2430001-S-2025-033186

Bogotá, 3 de febrero del 2025

Asunto: Oficio E-2025-005891. AESA-OP-FDLT-260-2022-158. FDLT-CIN-260-2022 – "REALIZAR LOS ESTUDIOS Y DISEÑOS PARA LA INTERVENCIÓN DE LA MALLA LOCAL Y ESPACIO PÚBLICO ASOCIADO EN LA LOCALIDAD DE TUNJUELITO EN BOGOTÁ, D.C"

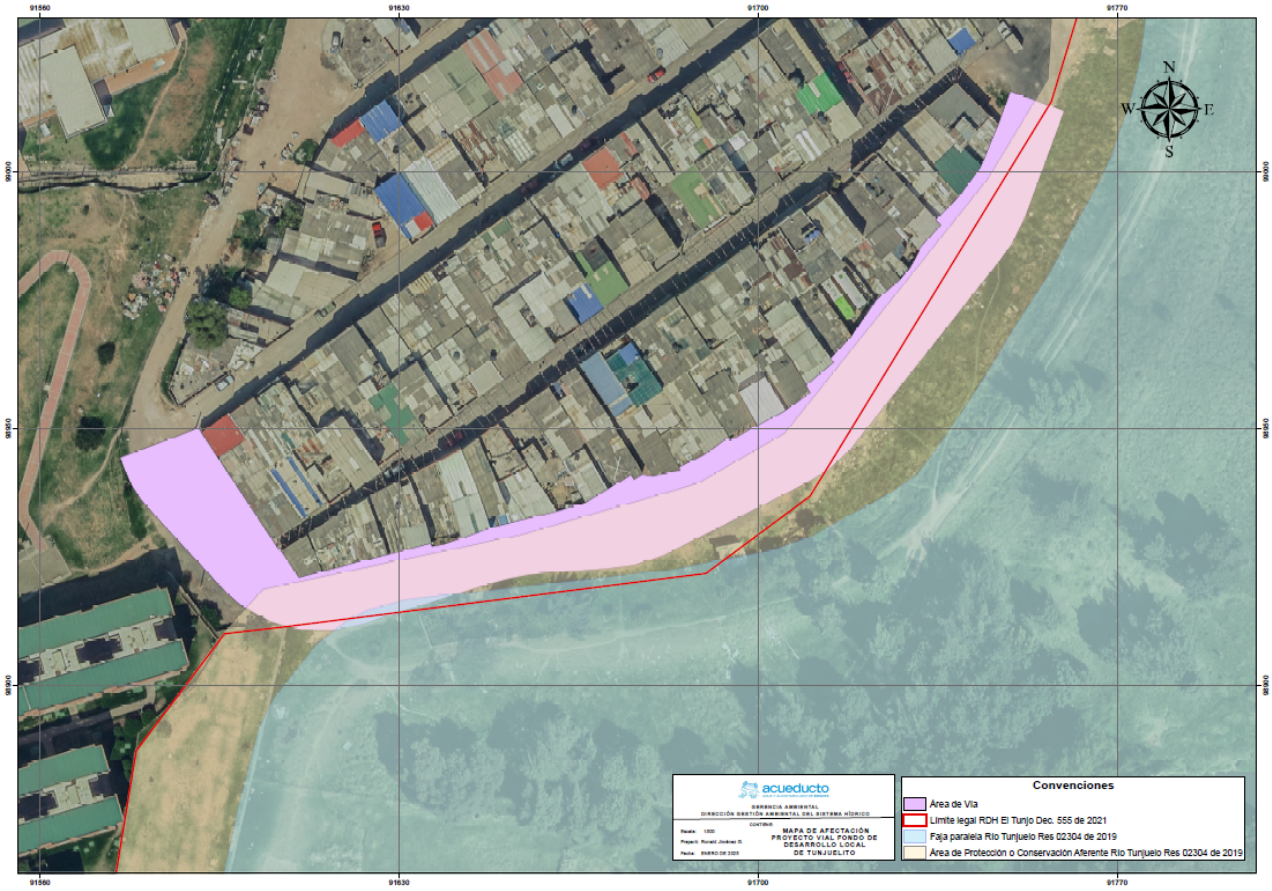
Ante lo cual nos permitimos informar que, una vez consultadas las bases a las que tenemos acceso, se logró identificar que el polígono de la vía a construir (Calle 69C Bis Sur) a cargo del Fondo de Desarrollo Local de Tunjuelito a través del contrato FDLT-CIN-260-2022 se encuentra parcialmente afectado por el límite legal de la Reserva Distrital de Humedal El Tunjo, adoptado mediante el **Decreto 555 de 2021** Plan de Ordenamiento Territorial Vigente de Bogotá D.C. y la Faja Paralela y el Área de Protección y Conservación Aferente del Río Tunjuelo, delimitados mediante la **Resolución de la Secretaría Distrital de Ambiente 02304 de 2019**, adoptada del mismo modo por el POT vigente de la ciudad.

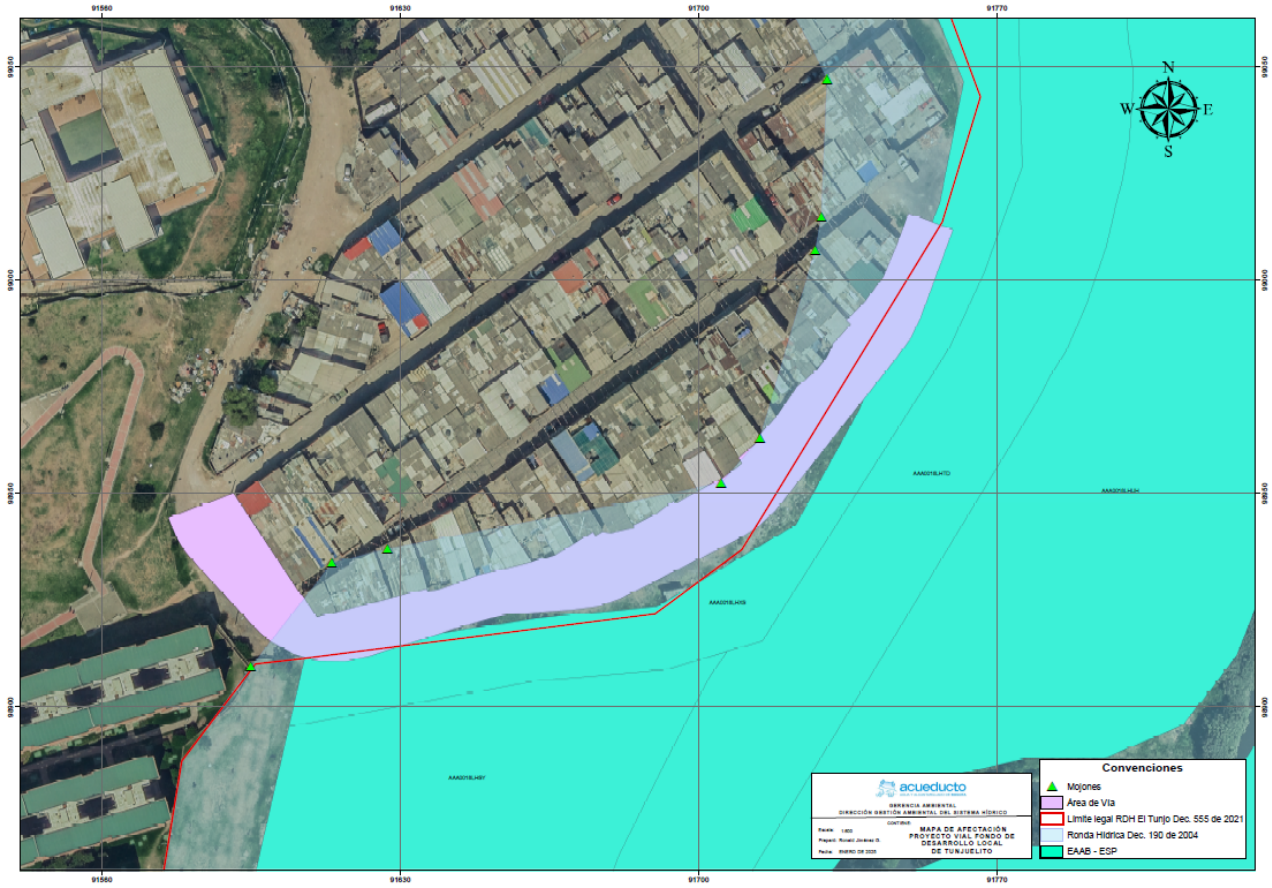
Se realiza verificación de la información frente a la delimitación del Río Tunjuelo según **anexo 2** del **Dec 190 de 2004**, encontrado que se encuentra totalmente afectado por la Ronda Hídrica del río Tunjuelo entre los mojones "RTUNJ21565" y "RTUNJ21567" como se muestra a continuación.

Ahora bien, realizando el cruce con la información predial de la Empresa, se logró identificar que el proyecto se traslapa parcialmente con el predio de la EAB con Chip Catastral AAA0018LHXS ID EAAB0304.

En este sentido, remitimos copia a la Subdirección de Control Ambiental al Sector Público de la Secretaría Distrital de Ambiente para que desde el marco de sus competencias den repuesta de fondo a su solicitud.

Finalmente, manifestamos que los temas relacionados con el concepto técnico de los diseños de obra construida en el desarrollo del proyecto deberán seguir siendo consultadas con la Dirección Servicio Acueducto y Alcantarillado zona 4.
